Karrevenseweg “verkeersonderzoek” n.a.v. vragen / opmerkingen

Op 25 april zijn de schetsen voor de herinrichting van de Karrevenseweg getoond. De aanwezigen op deze bijeenkomst hebben verschillende vragen en opmerkingen gesteld. De gemeente heeft toegezegd om deze opmerkingen te onderzoeken en mee te nemen bij de optimalisatie van het ontwerp. In juni zijn op verschillende wegen verkeerstellingen uitgevoerd en zijn ook al de eerste acties uitgevoerd.

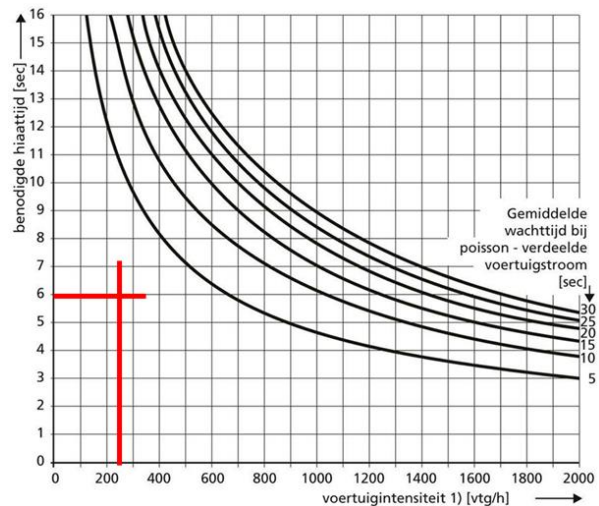
Op basis van de drukste weg, drukste spitsuur en drukste fietsroute is de oversteekbaarheid bekeken.

Drukste uur (beide rijrichtingen samen):

258 voertuigen per uur (Karrevenseweg), 1

voertuig per 14s

52 fietsers per uur (tunnel), 1 fietser per minuut

Conclusie: Oversteekbaarheid is (zeer) goed op alle te kruisen wegen.

Aanvullende maatregelen zijn niet noodzakelijk of gewenst.

Fietzers van de rijbaan of op de weg

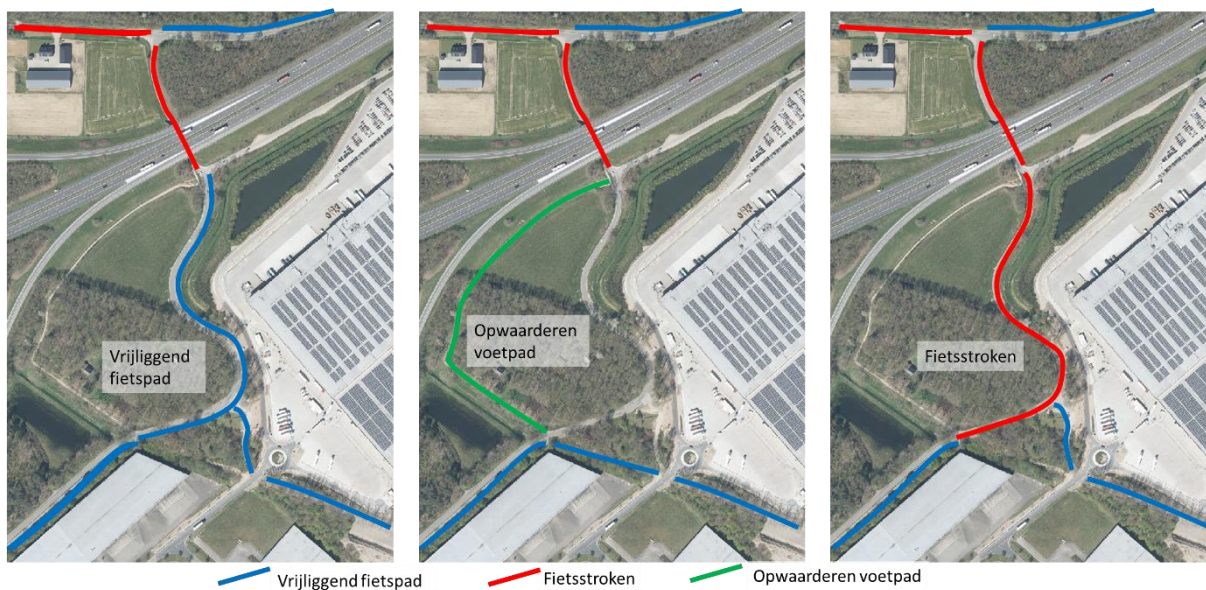
Of fietsers veilig en comfortabel kunnen fietsen is in belangrijke mate afhankelijk van een aantal factoren: hoeveelheid fietsers, hoeveelheid voertuigen, snelheidsverschil en breedte van de weg. Het aantal fietsers in dit gebied is beperkt evenals de verkeersintensiteiten.

Kijkend naar deze verkeers- en fietsintensiteiten zijn fietsstroken passend (voldoet aan de richtlijnen). Snelheid van het gemotoriseerd verkeer is voor wegen met fietsstroken een aandachtspunt. De gereden snelheid van het verkeer op de Brem ligt tussen de 40-50km/u.

Omdat de Brem op dit stuk enkele bochten heeft zijn snelheidsremmende maatregelen gewenst.

Het is niet gewenst om het doorzicht te verbeteren. De ervaring leert dat dan de gereden snelheid toeneemt.

Ondanks dat (volgens de richtlijnen) fietsers op de rijbaan acceptabel is, zijn vrijliggende fietspaden altijd veiliger. Er zal zodoende een afweging gemaakt moeten worden tussen de verschillende voor en nadelen. Onderstaand worden 3 trajecten met elkaar vergeleken: 1) vrijliggend fietspad naast de rijbaan, 2) alternatieve route over wandelpad en 3) fietsstroken

Conclusie: Fietsstroken zijn de best passende maatregel die de (verkeers)veiligheid verbeteren, snel uitgevoerd kunnen worden binnen budget.

Deze variant is te optimaliseren door betere snelheid remmende maatregelen. Daarnaast is het zeer de moeite waard om het doortrekken van het vrijliggende fietspad Karrevenseweg tot "oude" Brem te onderzoeken (zie verderop in deze notitie).
